**Avis**  
**sur la création du quartier Hauterive avec mise en compatibilité  
du PLU à PONT DE L'ARN (81) - procédure commune**

N°Saisine : 2023-011694

N°MRAe : 2023APO91

Avis émis le 10 juillet 2023

Figure 3 : règlement graphique après la mise en compatibilité

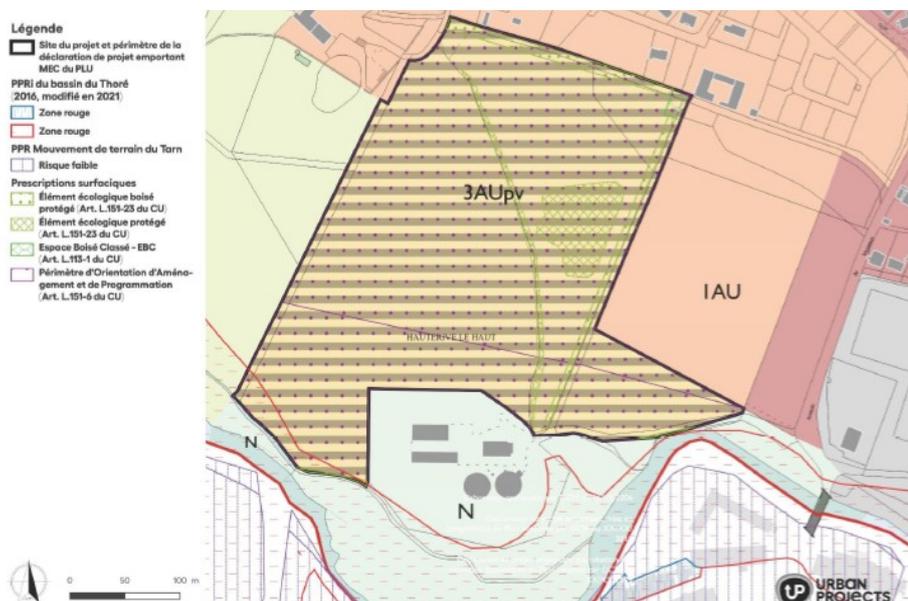
La MRAe note favorablement les prescriptions de protection introduites par la mise en compatibilité du PLU pour : « la prairie hygrophile (zone humide) repérée en partie est du projet, l'alignement d'arbres du chemin de Hauterive dans la continuité de l'espace boisé classé, l'alignement d'arbres du chemin des berges, le linéaire boisé reliant la ferme d'Hauterive à la station d'épuration, le fossé temporaire qui traverse d'ouest en est le projet et permet l'écoulement naturel des eaux pluviales ». En revanche, au niveau du futur lotissement, aucune prescription n'est proposée pour protéger les zones humides identifiées et évitées par le projet d'aménagement (cf. partie 3.1).

**La MRAe recommande de proposer dans le règlement du PLU des prescriptions de protections complémentaires visant à préserver les zones humides identifiées sur l'emprise du lotissement créé.**
